Mögliches Problem bei Verwendung von LED-Blinkern und des m-Flash und nur einer Blinkkontrolllampe

Possible problem with use of LED flasher and the m-Flash in combination with only one bulb as indicator lamp

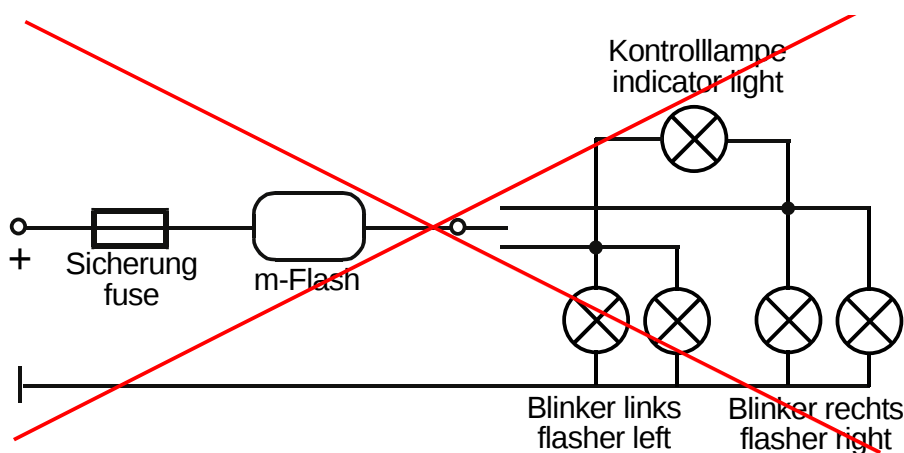
Folgende Darstellung zeigt die Schaltung der Kontrolllampe, wie Sie Probleme bereiten kann. Es beginnen alle Blinker zu leuchten oder eine Seite leuchtet und die andere Seite glimmt mit.

The following diagram shows the wiring scheme which will not work properly. Usually all flashers will light up or one side light up and the other side just glow.

Folgende Darstellung zeigt die Änderung der Schaltung mittels zwei Sperrdioden (z.B. N4001, N4002, N4003... N4007), damit kein Mitleuchten mehr auftritt.

The following diagram shows an option to alter the circuit with two simple diodes (e.g. N4001, N4002, N4003... N4007)
